Informativo 21

REF.: AMOSTRAS DE SOLDAGEM E FICHA DE ESPECIFICAÇÃO DA GAIOLA

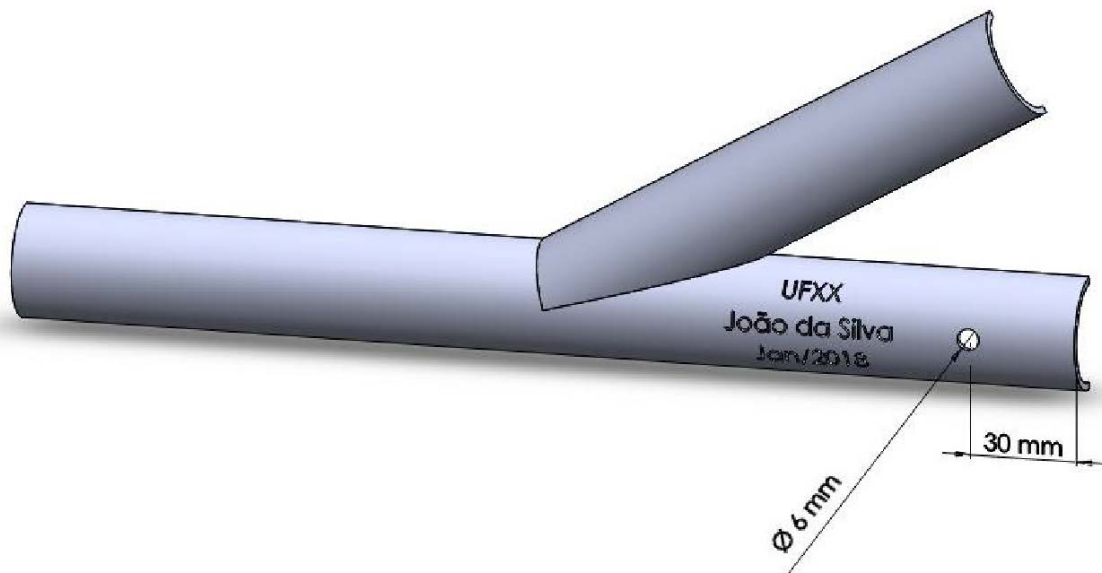
Solicitamos que as equipes identifiquem suas amostras de forma permanente e legível, contendo as seguintes informações:

- Nome ou iniciais da universidade
- Nome do soldador
- Data de fabricação da amostra

Além disso, é necessária a realização de um furo de diâmetro 6 mm a cerca de 30 mm da extremidade, conforme indicado na figura a seguir.
